建造執照設計錯誤樣 態案例說明

高雄市政府工務局
建築管理處 謝課長志昌

104年 9月 2日

建築抽查案件常見錯誤態樣分析

(第110條-2) :

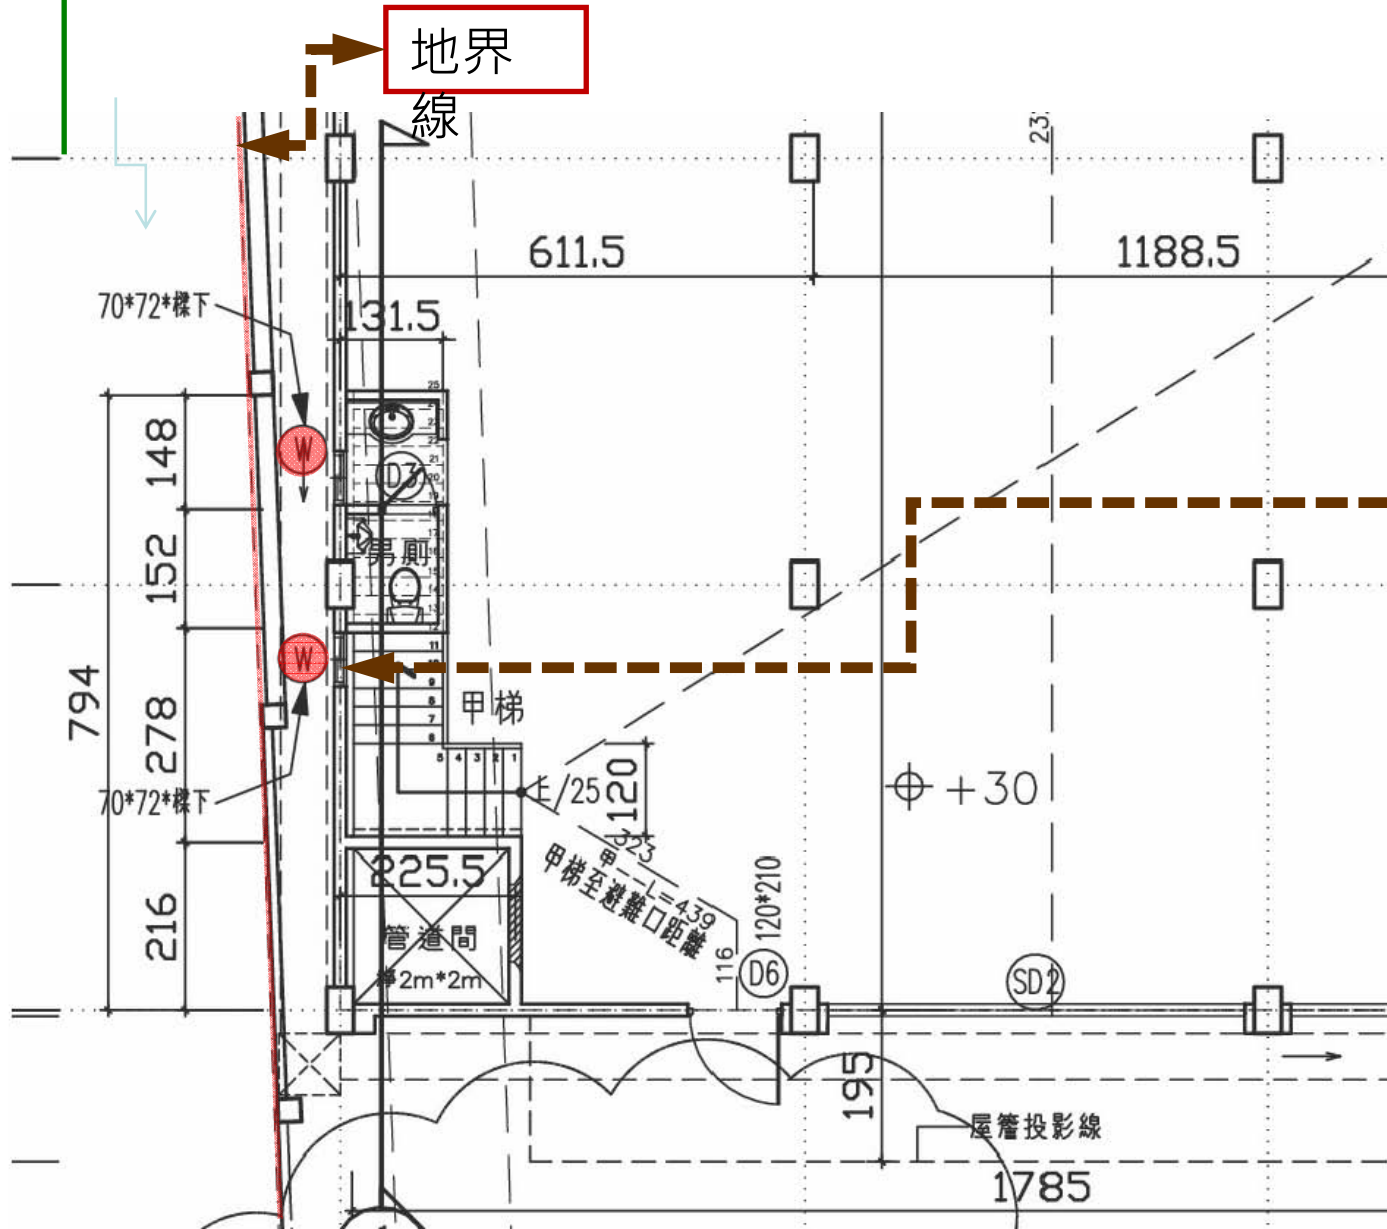
距地界未
達1.5公
尺，未設
置具有1
小時以上
防火時效
之防火
窗。

(第110條) :

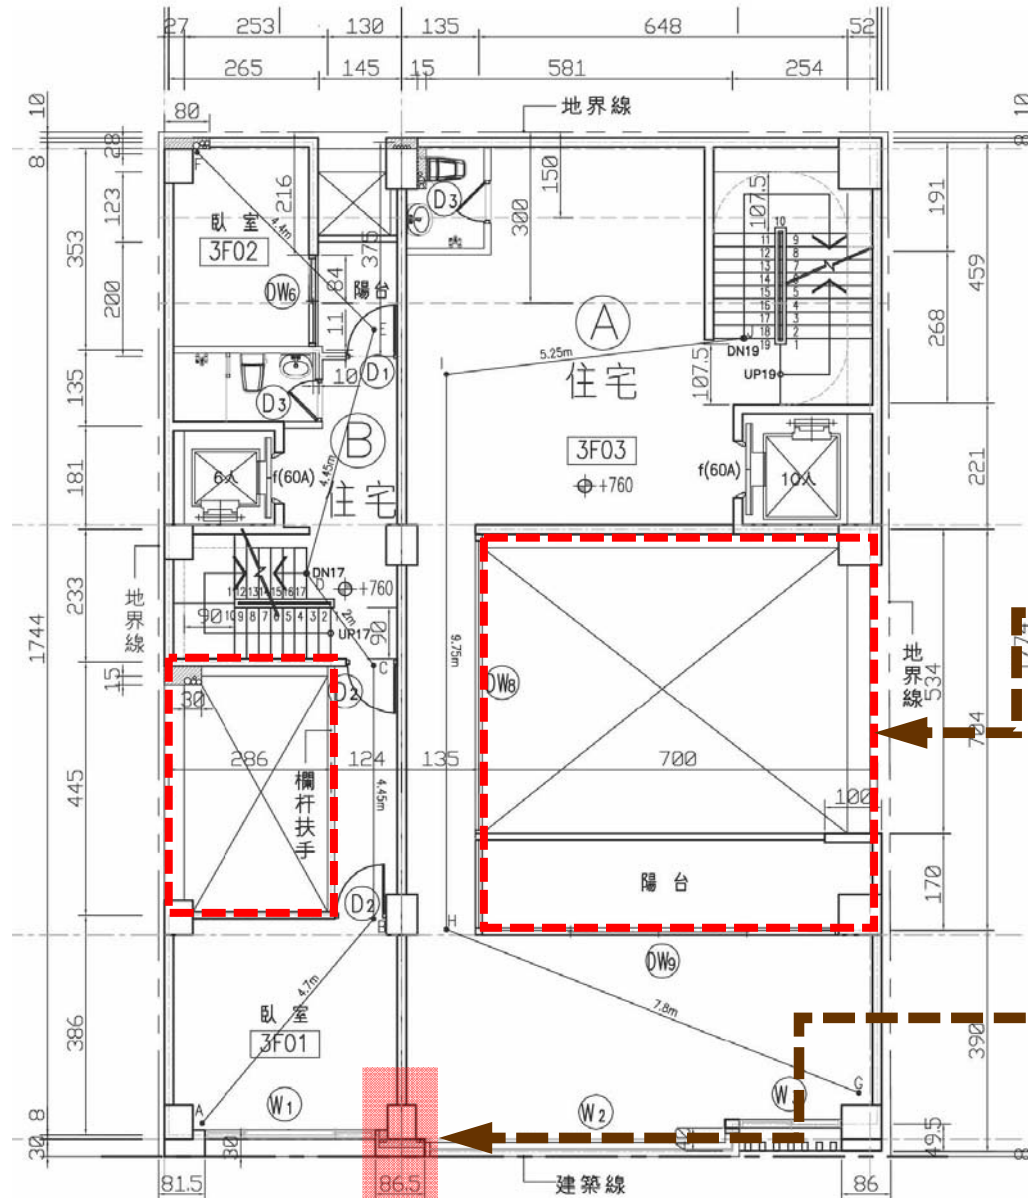
A戶與B戶挑空設計不合理。

A戶與B戶外牆間防火間隔距離未達90cm。
(圖面為86.5cm)

(第 96-1 條) :

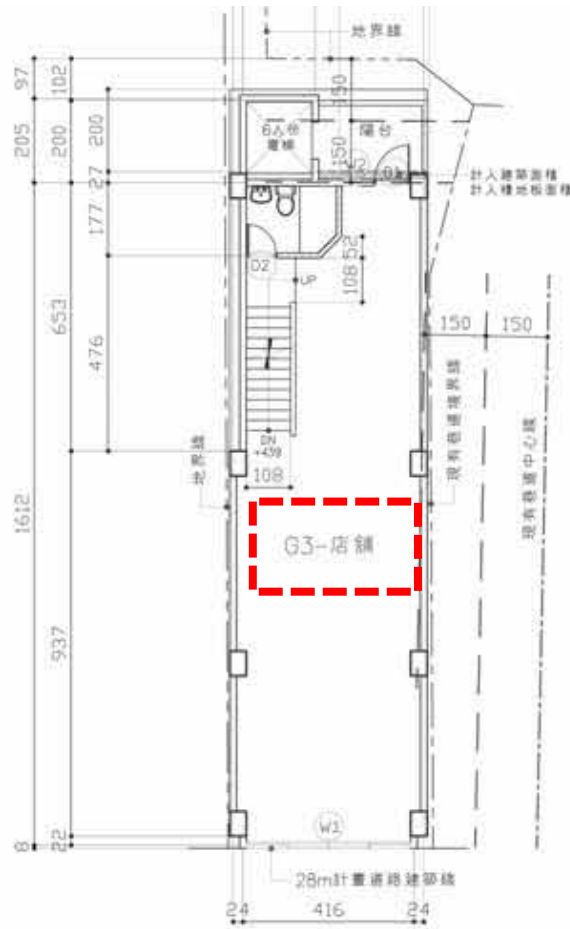
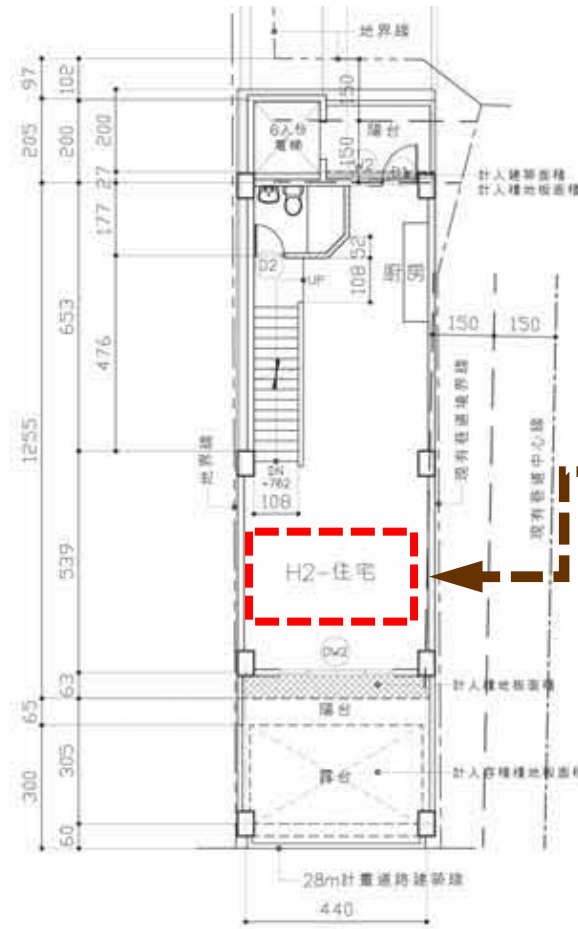
2層及3層申請不同用途類組使用未作區劃

(第1條) :

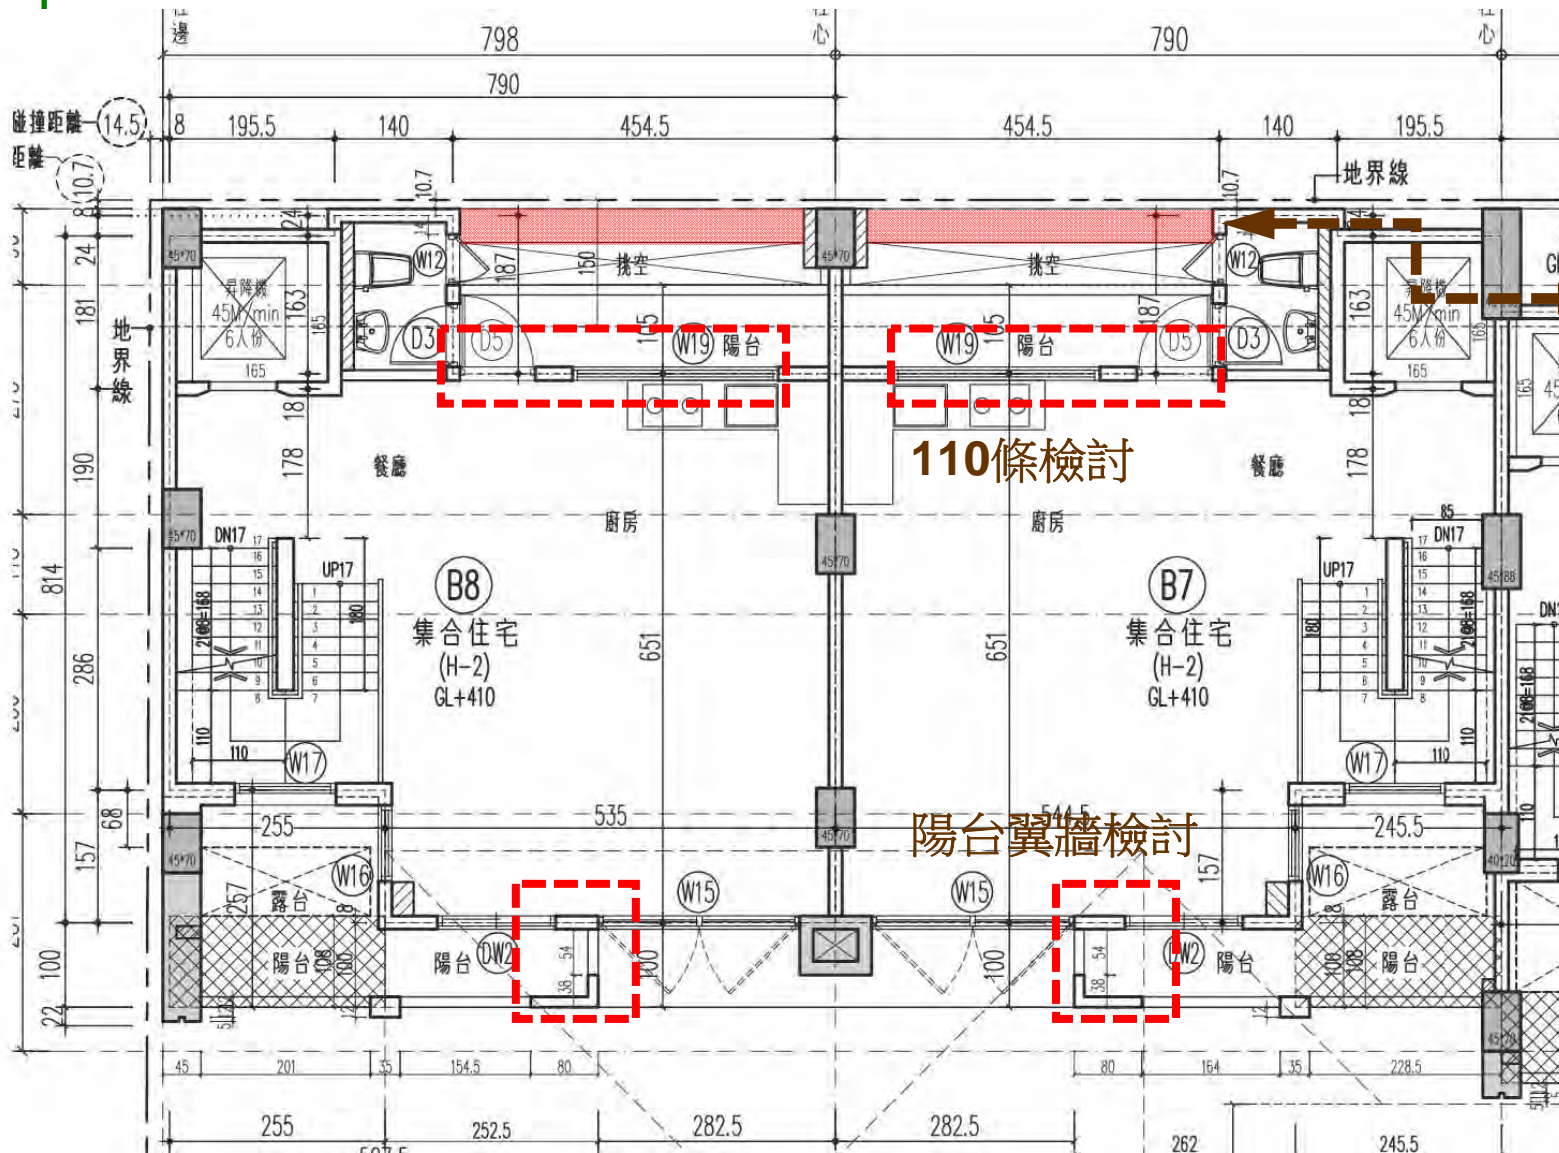
後側過樑(結構性過樑)之水平投影面積未計入建築面積。

(第61條) :

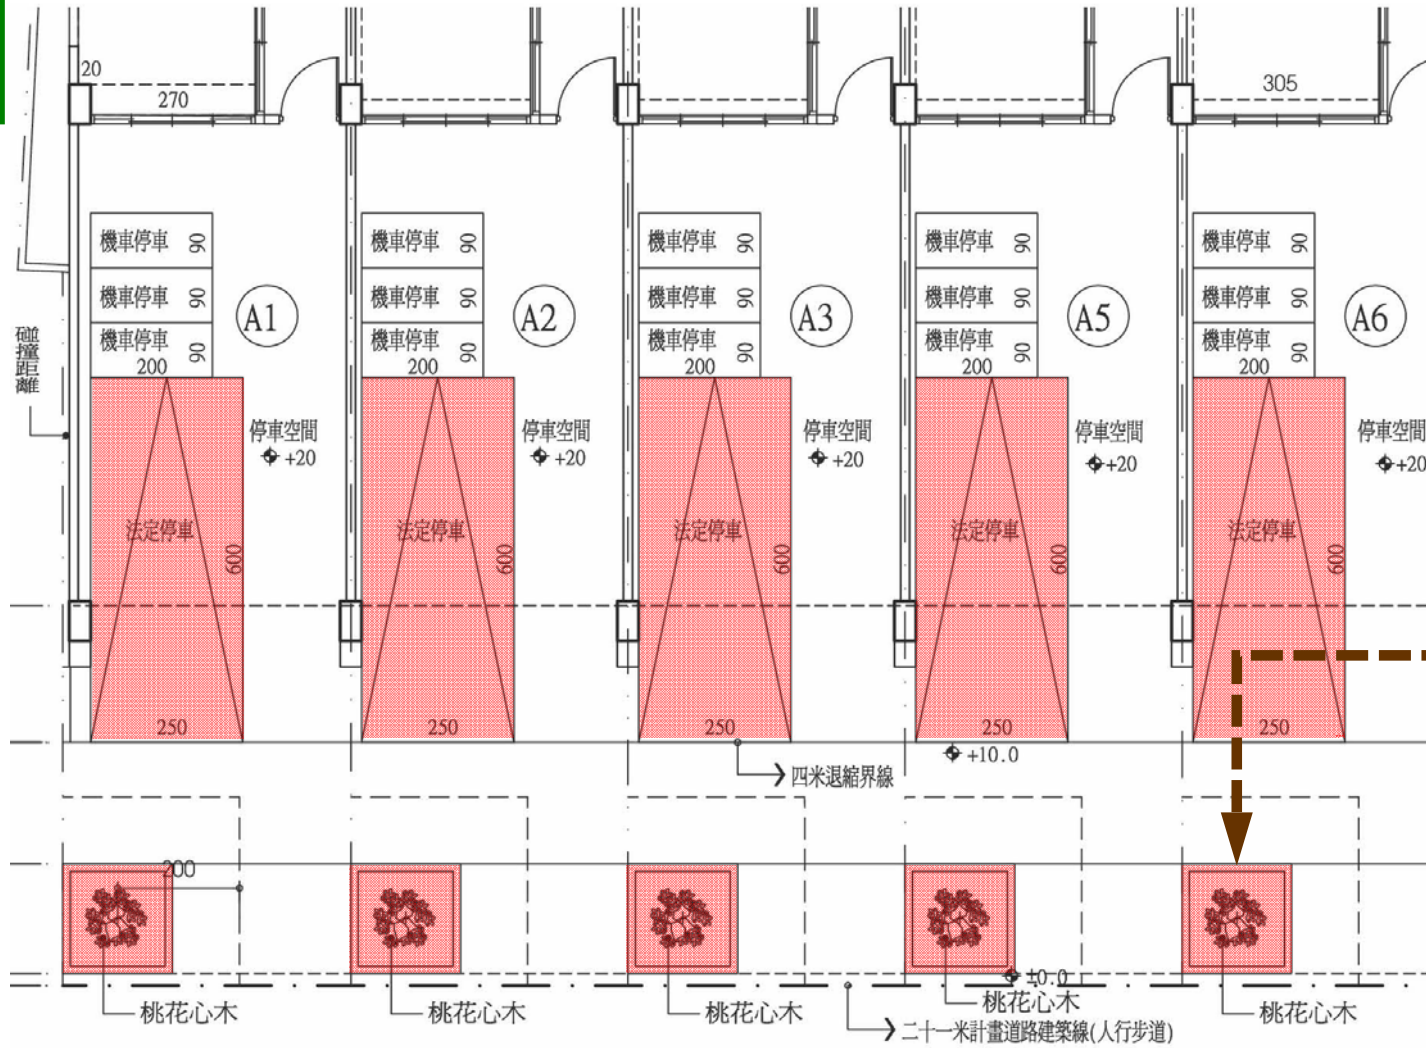
停車位
前方空
間不足
5*6m

現有公有人行道與退縮地人行道順接處理(共構)

(第61條)：

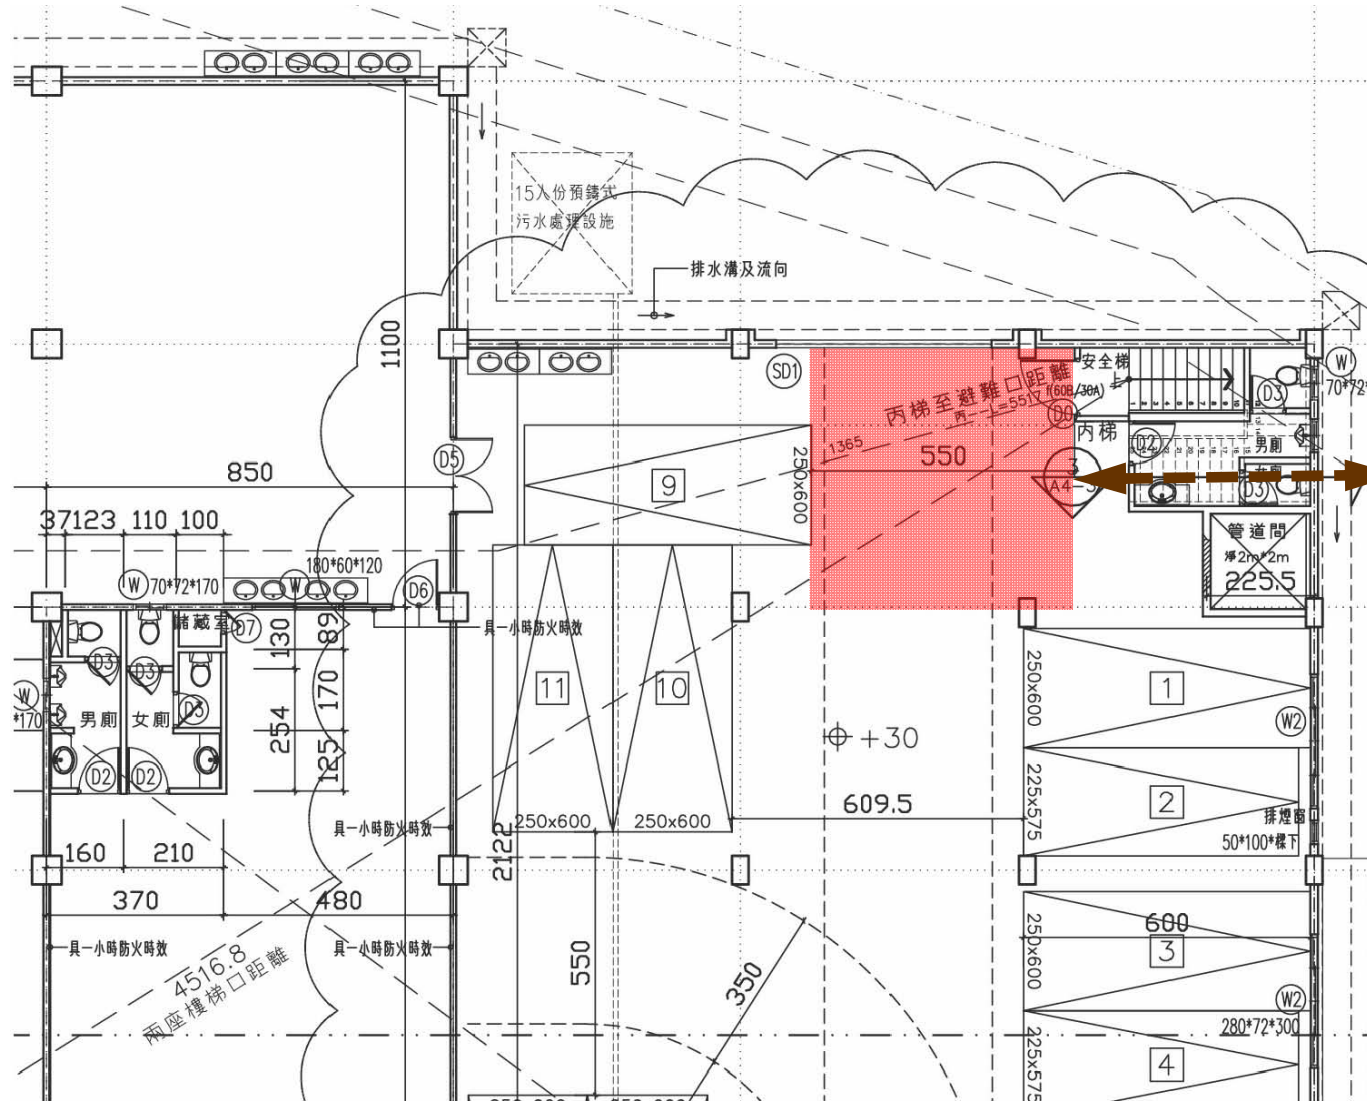
停車位編號9停車角度超過60度，停車位前深度6公尺部分寬度不足5公尺，與建築技術規則建築設計施工編第61條規定不符。

(第59-1條)：

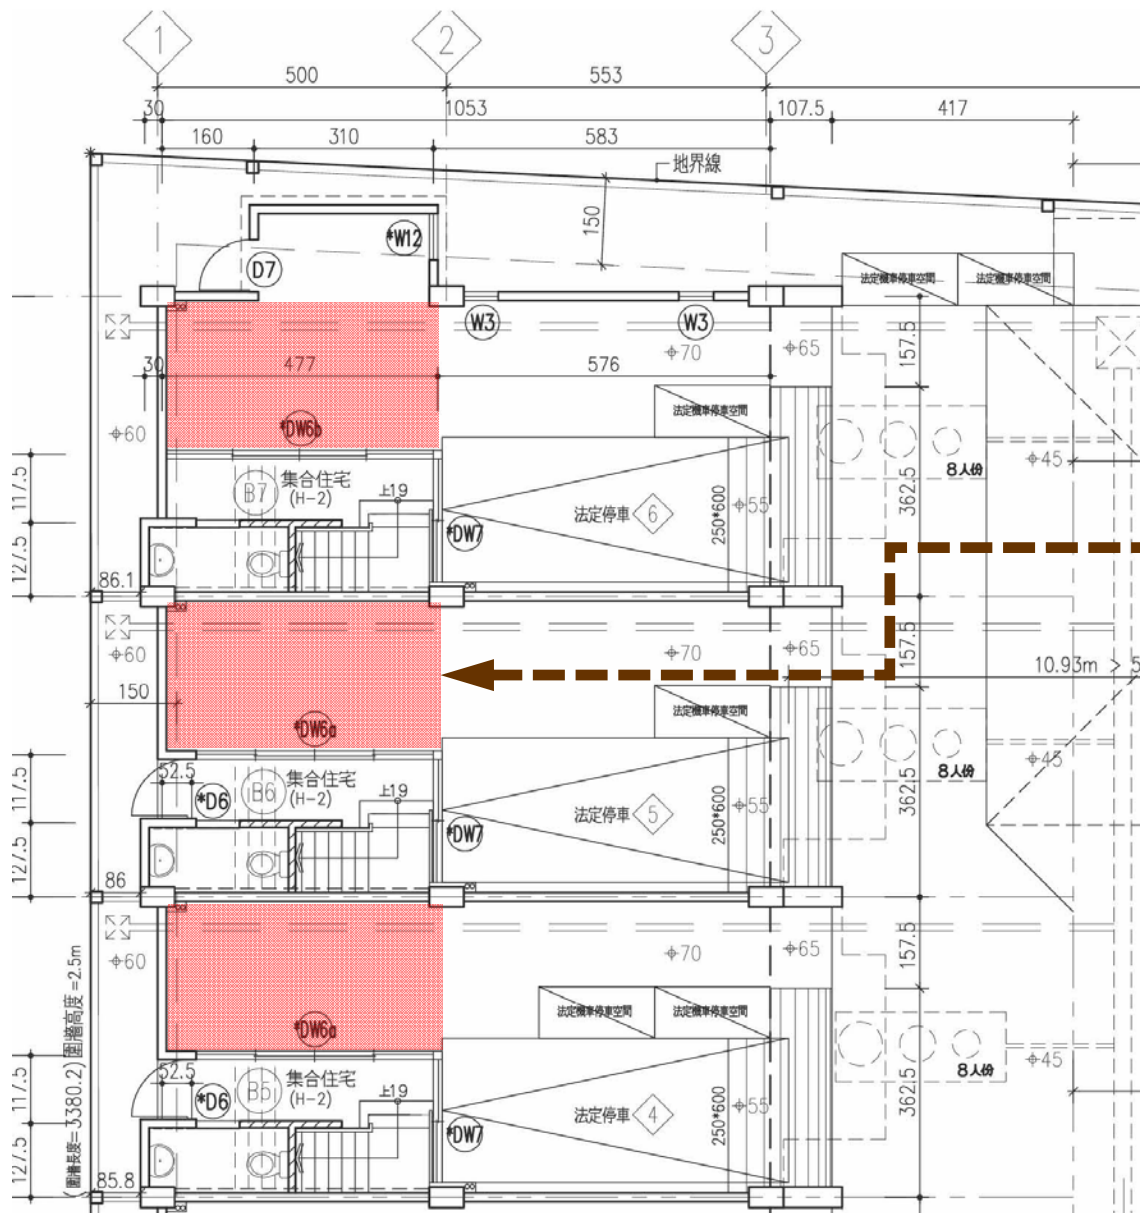
後側未能
停車之空
間應以分
間牆區劃
用途，並
計入容積
樓地板計
算。

(第59-1條)：

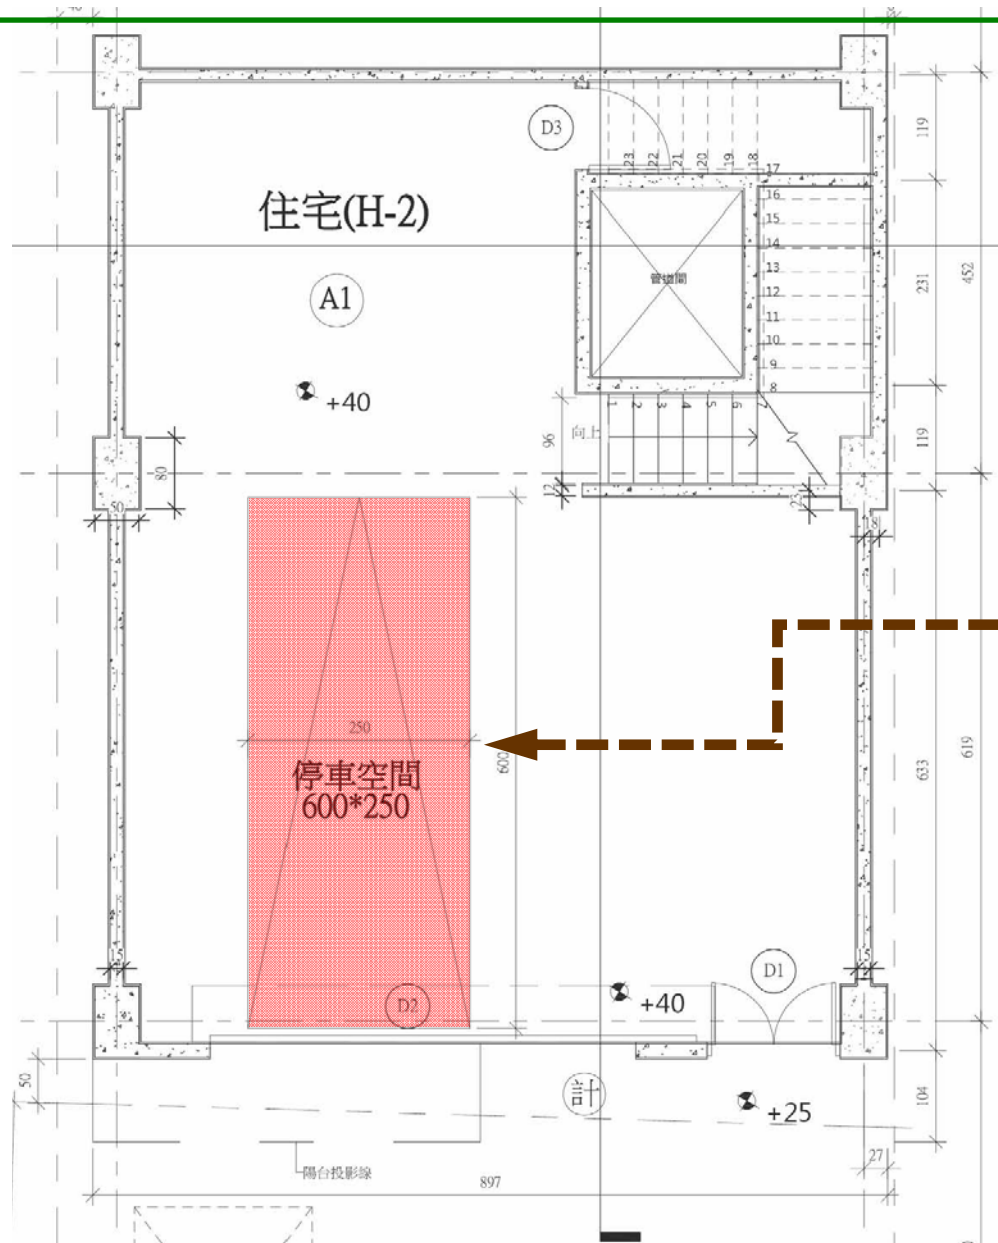
一樓室內停車空間需不同組類用途以分間牆區隔。
